Solicitud de Patente de Invención titulada: “REACTOR PARA PIRÓLISIS CON TORNILLOS GEMELOS ENTRECRUZADOS”

Solicitante: UNIVERSIDAD PONTIFICIA BOLIVARIANA

RESPUESTA AL OFICIO No. 11111,
NOTIFICADO EL 15 DE JULIO DE 2021
(PRIMER EXAMEN DE FONDO)

FIG. 2

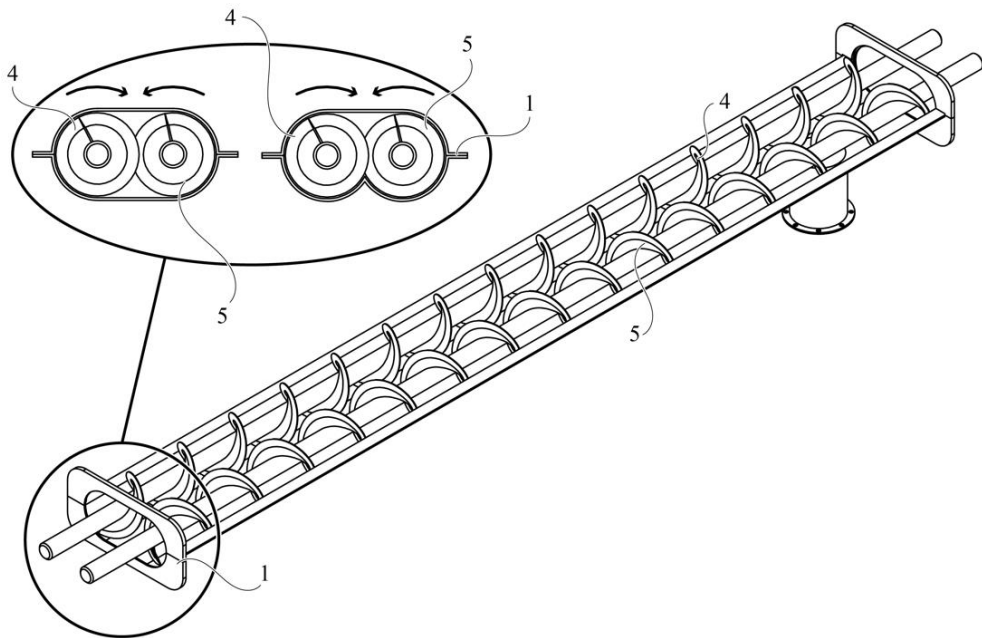
La descripción no divulga la invención de manera suficientemente completa para que la persona normalmente versada en la materia técnica correspondiente pueda ejecutarla (o reproducirla). Debido a que el caracol de Pascal es una figura geométrica que corresponde a una ecuación y depende de los valores de la misma. La descripción no define la ecuación que genera el caracol de Pascal, por lo que el técnico medio con habilidad en la materia no podría determinar si su reactor tiene la forma correcta sin tener que hacer muchas pruebas.

Las figuras no muestran las características más relevantes de la invención de manera tal que se facilite su comprensión. Por ejemplo, ninguna de las figuras muestra un corte de sección transversal del contenedor donde se puedan apreciar las diferentes formas que se reclaman, particularmente la forma de “Caracol de Pascal”.

b- En este punto, me permito discernir de la opinión del Despacho, pues tal como se mencionó anteriormente, la expresión “*Caracol de Pascal*” se utilizó en la descripción porque hace referencia a un grupo de curvas ampliamente conocido por una persona medianamente versada en la materia, que puede ser descrito por medio de una ecuación geométrica, y sus formas generales pueden ser fácilmente identificadas. Por lo tanto, dicha expresión sirve para aclarar el entendimiento del lector de algunas de las formas que puede tener la sección transversal del contenedor, y que no sería posible describir con otro término, ya que dicho nombre de “Caracol de Pascal” es el nombre técnico un grupo de curvas, el cual comprende curvas como las curvas cardioides. **Un ejemplo de la forma de dicha sección transversal, que comprende una sección de una curva tipo “Caracol de Pascal”, específicamente tipo cardiode, se explica en la página 7, líneas 33 a 40 y página 8 líneas 1 a 20 del Capítulo Descriptivo.** Además, lo descrito también se ilustra en la Figura 2 del Capítulo Descriptivo donde se muestran dos ejemplos de las formas que podrían tener la sección transversal del contenedor.

Figura 2 de la presente invención, la cual ilustra en la esquina superior izquierda diferentes formas de la sección transversal del contenedor (1).

transversal del contenedor”, pues la Figura 2 del Capítulo Descriptivo presenta dos ejemplos de las formas que puede tener la sección transversa del contenedor, y las cuales se describen en la página 7 líneas 39 a 41 a página 8 líneas 1 a 20. Específicamente, la descripción menciona que “Haciendo referencia a la FIG. 2, se muestran dos secciones transversales del contenedor (1), en donde una de las formas es una forma oblonga, en donde en una modalidad de la invención, la sección transversal interna de dicho contenedor (1) tiene una forma oval conformada por dos semi círculos unidos por un rectángulo. En otra modalidad de la invención la sección transversal de dicho contenedor (1) tiene una forma de medio cardioide, lo que permite eliminar espacios muertos debajo de los tornillos alimentadores 15 (4, 5), evitando que el material a procesar se represe en un solo punto dentro del contenedor (1).” de manera que sí se hace referencia a una curva tipo cardioide, las cuales se encuentran dentro de la categoría de curvas tipo “Caracol de Pascal”.

Figura B- Reactor de D1

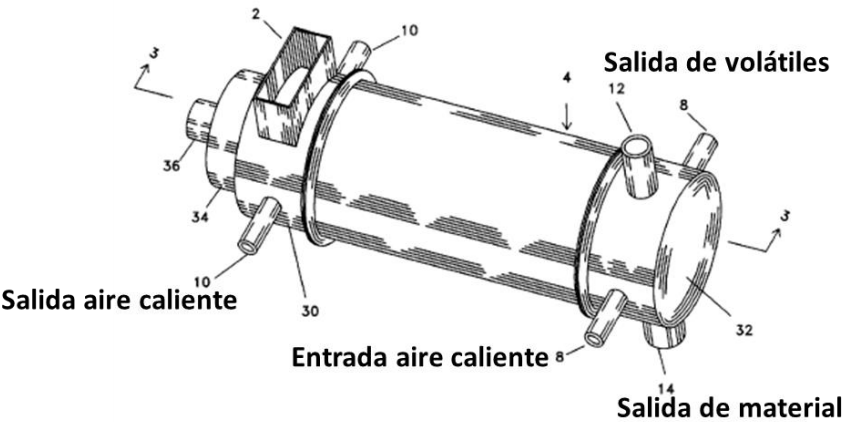
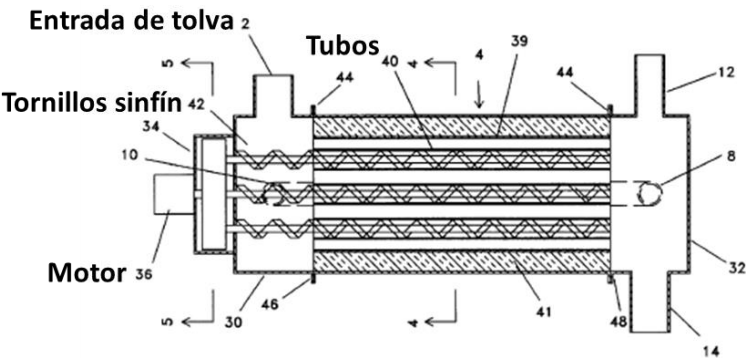
El Despacho señala que D1 es el estado de la técnica más cercano, pues divulga modalidades de un equipo de pirolisis en el cual los materiales carbonáceos son tratados

Además, el Despacho indica que el dispositivo para pirólisis de material carbonáceo de D1 comprende un reactor de pirólisis que tiene un extremo de entrada y un extremo de salida, una serie de barrenas de pirólisis y medios para calentar el interior del reactor de pirólisis. No obstante, el Despacho considera que la diferencia entre la invención definida en la Reivindicación 1 y el aparato divulgado en D1 consiste en la presencia de un mecanismo alimentador conectado a la entrada del contenedor.

ii) En cuanto al arte previo, respetuosamente me permito señalar que D1 divulga un reactor de pirólisis con una entrada conectada a una tolva y una salida, que aloja una pluralidad de tubos de pirólisis paralelos al eje longitudinal del reactor los cuales no se encuentran comunicados. Dentro de dichos tubos se disponen tornillos sinfín. Adicionalmente D1 divulga medios de calentamiento como un quemador que genera aire caliente. El aire calentado no está en comunicación con el interior de los tubos de material, sino que fluye alrededor de los tubos de pirólisis. Además, D1 describe realizaciones en las que los materiales carbonosos se pirolizan en un proceso de dos etapas donde se utiliza un dispositivo de pretratamiento que tiene la misma configuración del reactor. Los anteriores componentes se pueden observar en la siguiente Figura B, tomada de la Figura 2 y 3 de D1.

Figura C- Aparato de D2

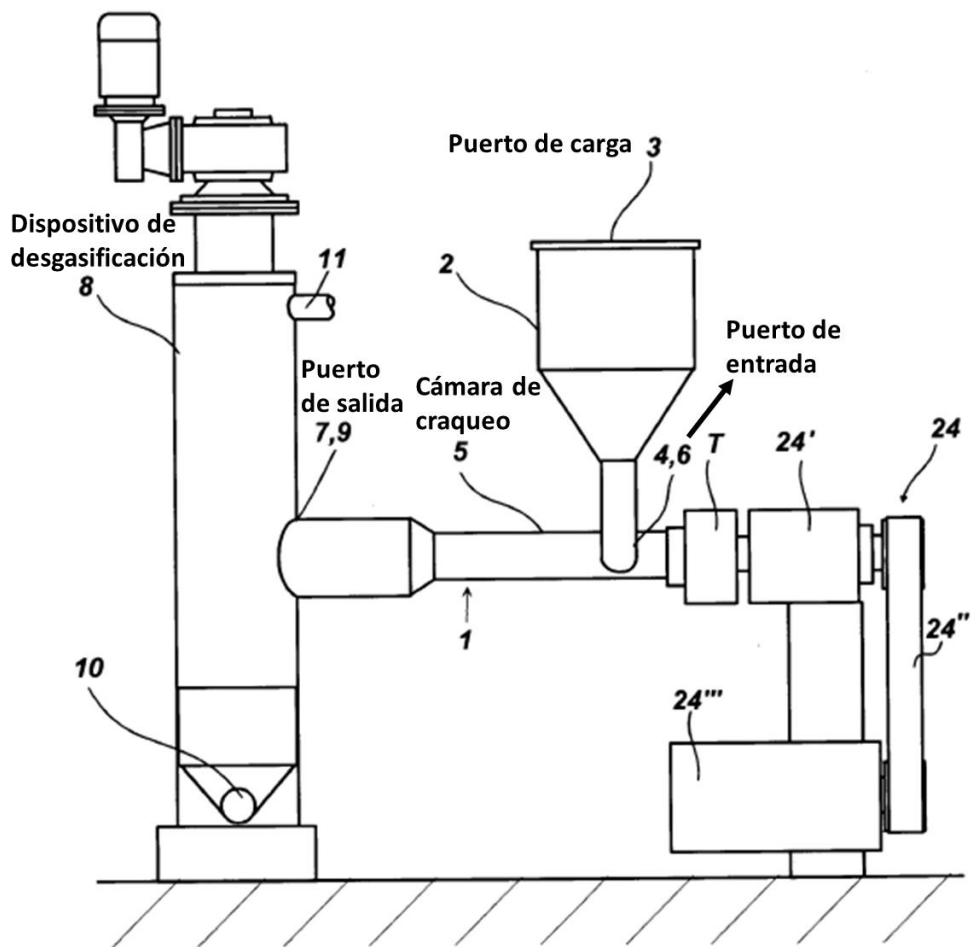
Además, el Despacho considera que el incluir un mecanismo alimentador conectado a la entrada del contenedor para obtener el aparato ya está divulgado en D2, que se refiere a un aparato de craqueo de sustancias orgánicas que comprende un puerto de entrada suministrado por un dispositivo de alimentación de eje de tornillo. En consecuencia, la persona normalmente versada en la materia, estaría motivada a incluir el mecanismo alimentador conectado a la entrada del contenedor de D2 en el aparato de D1, para así llegar al objeto de la Reivindicación 1, por lo cual se considera obvia.

Adicionalmente, el Despacho señala que D2 enseña el uso de dos tornillos alimentadores que son tornillos gemelos entrecruzados conectados con un primer mecanismo rotacional. Dichos tornillos actúan como agitadores en el mecanismo alimentador.

Por su parte, el documento D2 divulga un aparato para craquear sustancias orgánicas, para hacer una mezcla de componentes sólidos y/o líquidos y/o gaseosos. Dicho aparato comprende una cámara de craqueo con paredes sustancialmente tubulares dispuestas entre un puerto de entrada de dichas sustancias orgánicas y un puerto de salida de la mezcla. En la cámara se dispone un eje de rotor asociado a unos medios de accionamiento rotatorio del eje de rotor con respecto a las paredes de la cámara de tal forma que el craqueo se produce por fricción de las sustancias durante la rotación relativa entre el eje del rotor y las paredes de la cámara de craqueo. Los anteriores componentes se pueden observar en la siguiente Figura C, tomada de la Figura 6 de D2.

Adicionalmente, es importante mencionar que el Despacho indica que: “D2 enseña el uso de dos tornillos gemelos entrecruzados (45,46), conectados con un primer mecanismo rotacional (48). Donde, dichos tornillos actúan como agitadores en el mecanismo alimentador.” Sin embargo, me permito señalar al Despacho que contrario a su afirmación, **los tornillos gemelos entrecruzados (45,46) no hacen parte de un mecanismo alimentador.** Tal como se indica en la descripción de D2, (páginas 19 línea 34 a página 20 línea 20), dichos tornillos hacen parte de un mecanismo de desgasificación vertical que separa el producto proveniente de la cámara de craqueo, llevando hacia abajo cualquier componente sólido transformado y hacia arriba cualquier componente líquido y/o gaseoso. **Por lo tanto, dichos tornillos gemelos entrecruzados no actúan como agitadores en el mecanismo alimentador, y tampoco se encuentran dentro de un contenedor de un reactor para pirólisis.**
